女川原子力発電所保安規定審査資料	
資料番号	T S - 8 6
提出年月日	2 0 2 2 年 1 1 月 2 日

## 女川原子力発電所 2 号炉

保安規定第 61 条（非常用ディーゼル発電機  
燃料油等）の変更について

## 非常用ディーゼル発電設備燃料移送系のLCO/AOT設定について

図 非常用ディーゼル発電設備燃料移送系 系統概略図

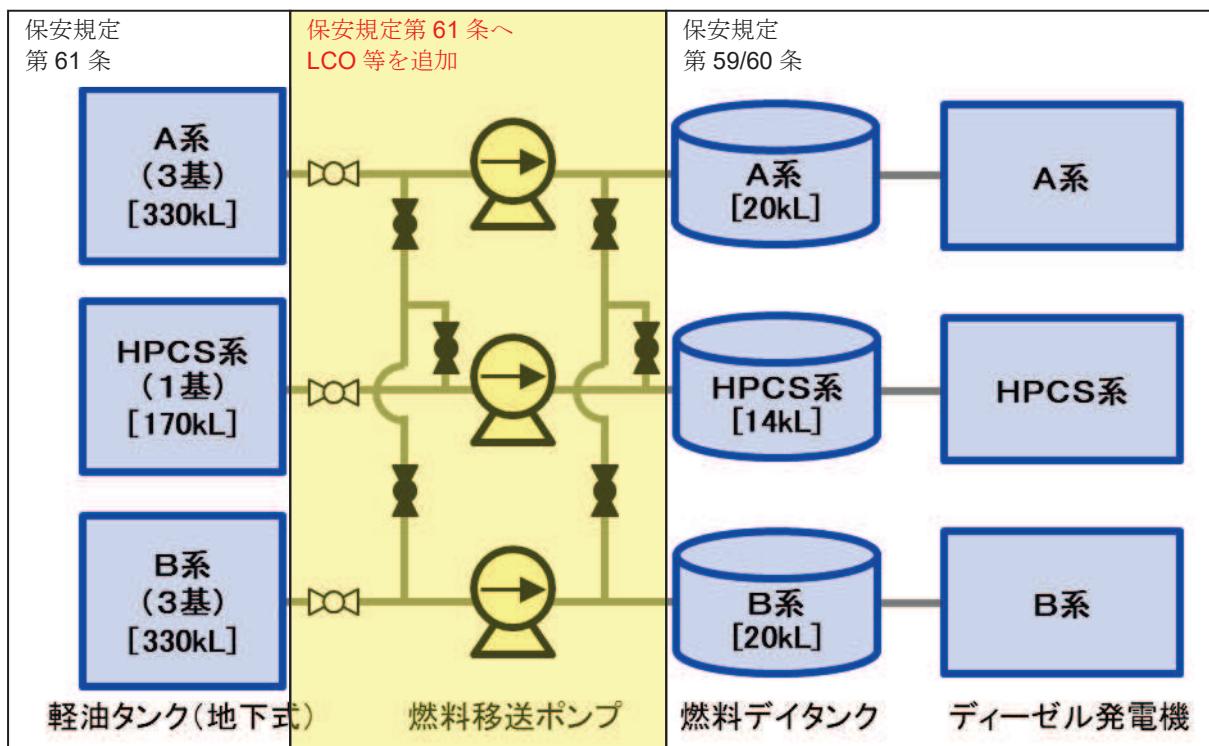
非常用ディーゼル発電設備燃料移送系については、燃料デイタンクから非常用ディーゼル発電機までは保安規定第59条（非常用ディーゼル発電機その1）および第60条（非常用ディーゼル発電機その2）に、軽油タンクは保安規定第61条（非常用ディーゼル発電機燃料油等）にLCOを定めるが、軽油タンクからデイタンクまでの移送ライン（以下、移送ライン）は保安規定上明確に要求されていない。これは旧基準で移送ラインは安全重要度分類MS-2の設備であったためである。

今回保安規定補正申請では、「保安規定変更に係る基本方針」に基づき、全ての重大事故等対処設備に対してLCO等を設定しており、移送ラインについても既存の保安規定第61条にLCO等を設定した。

また、タイラインを構成する弁及び配管についても移送ラインを構成する弁及び配管の一部であると整理し、LCO適用範囲に含むこととする。

なお、定期検査停止時等は点検等によりタイラインを用いて供給する場合もある。
